Stellungnahme zu möglichen Auswirkungen der im Einzugsgebiet des WSG Urfeld des Wasserbeschaffungsverband Wesseling - Hersel angedachten Trassierung der Rhein- spange 553 auf die Wassergewinnung

**Auftragnehmer DVGW-Technologiezentrum Wasser (TZW)
Abteilung Wasserversorgung
Sachgebiet Risikomanagement**

Karlsruhe, 06.08.2021

Abbildung 9: Verlauf der Variante 10T

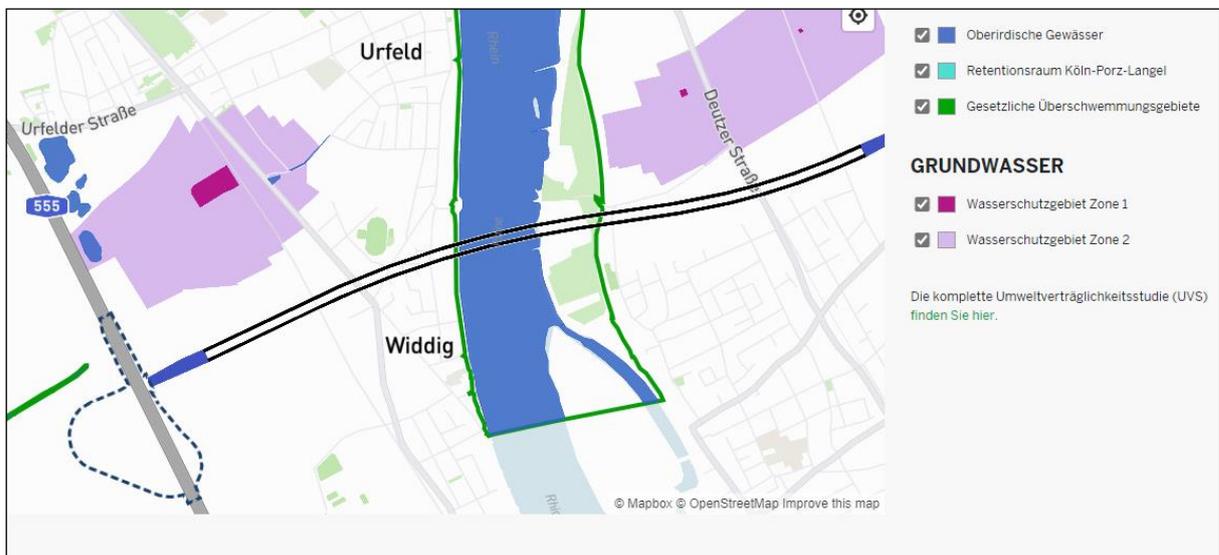
Die Trasse der Variante V10T verläuft ca. 200 – 300 m südlich der Schutzzone II. Das geplante Tunnelbauwerk, welches bautechnisch ähnlich wie die Variante V9bT ausgeführt werden dürfte, würde die Schutzzone IIIA auf einer Länge von ca. 1,5 km von West nach Ost queren (vgl. Abbildung 9). Zu beachten ist, dass der in rheinnähe niedergebrachte im quartären Grundwasserleiter niedergebracht Uferfiltratbrunnen des WBV unmittelbar über der geplanten Tunneltrasse der Variante V10T liegen dürfte (die in diesem Bereich im tertiären Grundwasserleiter verlaufen dürfte; auf eine Bürgeranfrage wurde von der Autobahngesellschaft mitgeteilt, dass der Tunnel linksrheinisch im Bereich der L300 24 m und im Bereich der St-Georg-Str. 32 m unter dem Straßenniveau liegen würde).

Da dem TZW keine genauen Eckdaten zum Tunnelbau vorliegen (Wasserhaltemaßnahmen; Planung der Entwässerungseinrichtungen etc.) kann eine hinreichende Gefährdungseinschätzung dieses Bauwerks derzeit von Seiten des TZW nicht vorgenommen werden. Insbesondere ist zu klären, inwieweit das Tunnelbauwerk während der Bau- (Nutzung möglich bzw. Rückbau erforderlich?) und Betriebsphase (Nutzung möglich bzw. Neubau an anderer Stelle erforderlich?) Einwirkungen auf den Uferfiltratbrunnen bzw. die Versickerungsbrunnen hätte.
